ЗАПРОС НА РАЗЪЯСНЕНИЕ

Приглашение делать oferty №	РКС-056У
Дата	28.09.2011
Номер (присваивается Организатором)	РКС-056У/2

План хлораторной "Северного" водозабора с расположением
основного оборудования

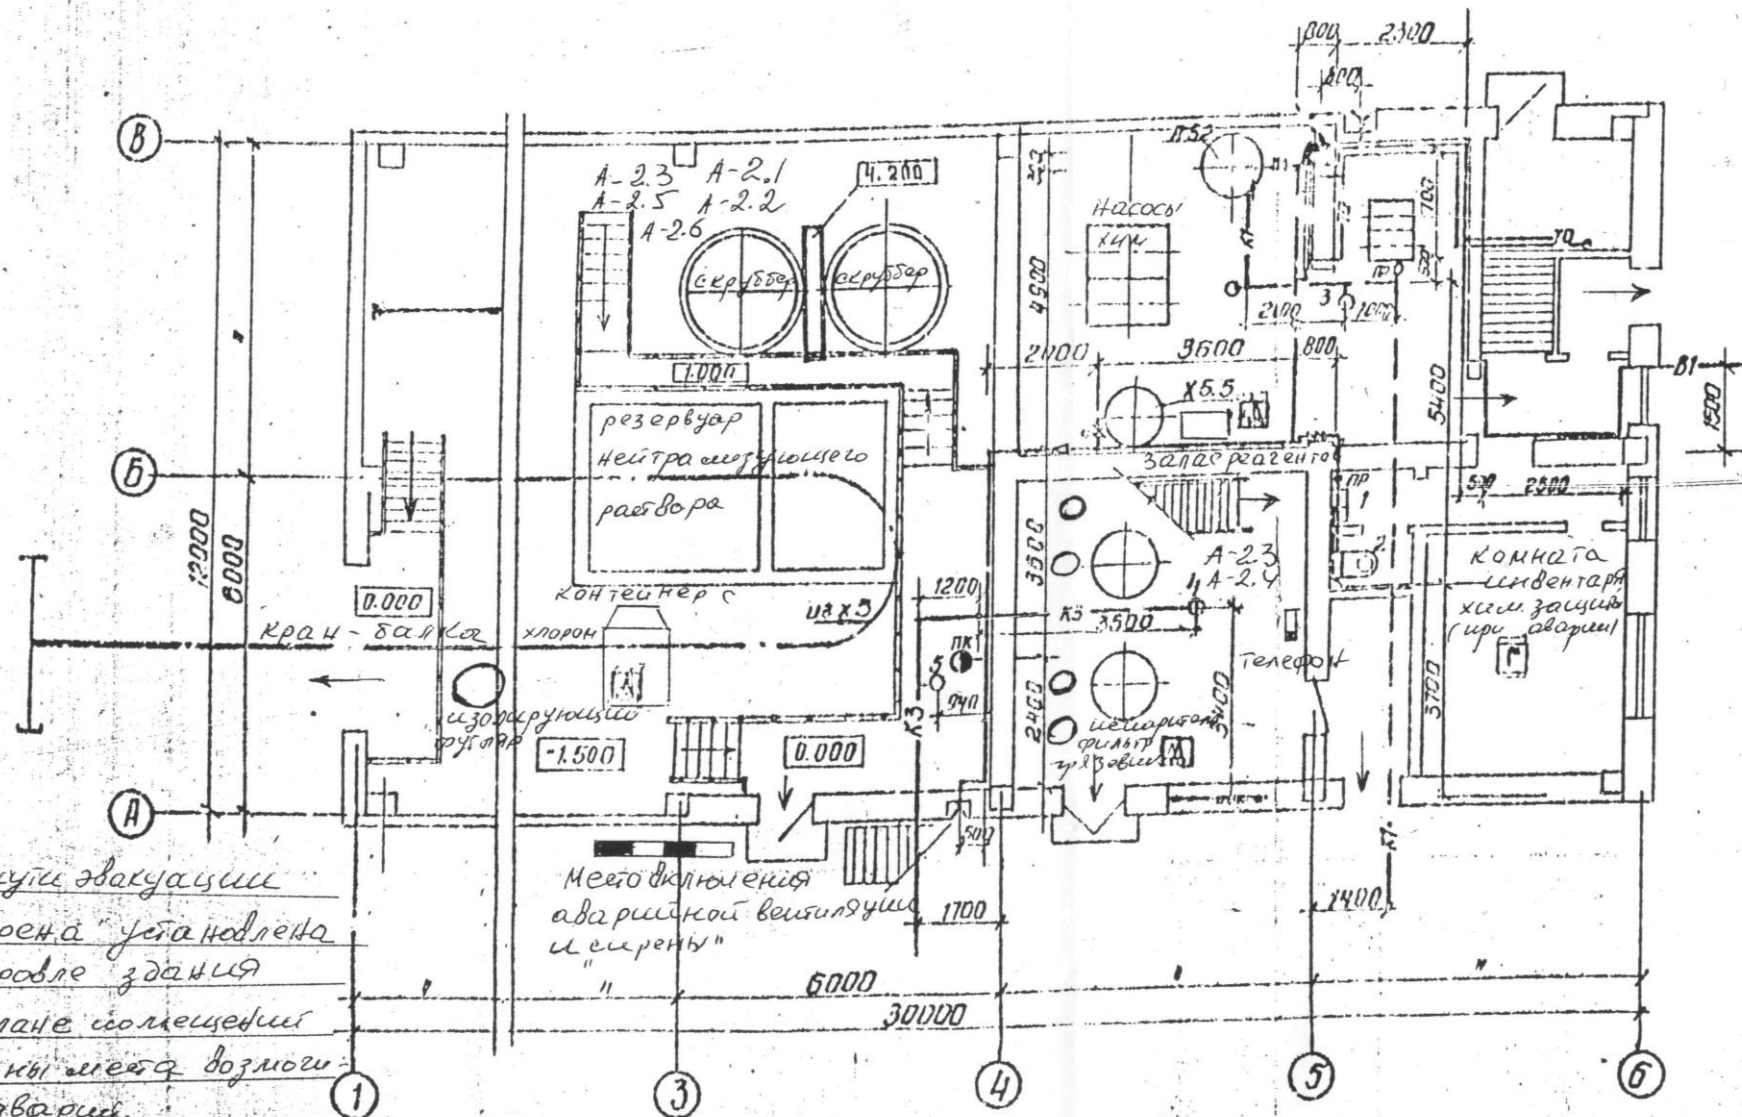
Запрос Участника на разъяснение:	Ответ Организатора:
<p>1. Позиция 1 Дополнения к ТЗ, пункт 3 «Демонтаж существующего оборудования хлораторной предусмотреть после установки и пуско-наладки нового оборудования. Утилизация старого оборудования производится ОАО «Амурводоканал».</p> <p>Вопрос: Существующее оборудование расположено в здании хлораторной, которое предназначено для размещения нового оборудования или за его пределами? Если в здании хлораторной, то нужна схема расположения «старого» оборудования. Если новое оборудование невозможно расположить рядом со старым, необходимо предусмотреть перемещение старого оборудования во временные помещения.</p>	<p>Аналогичный порядок работ был принят при установке станции обеззараживания на ОСК. Проектной организации предлагается выполнить обмеры помещения и разместить новое оборудование.</p> <p>1) Параметры помещения существующей хлораторной в соответствии с техническим паспортом приведены в Приложение № 1 к Дополнениям Техническому заданию</p> <p>2) Схема размещения существующего основного оборудования хлораторной приведена в Приложении 1 к настоящему Приложению № 7 к Приглашению</p>
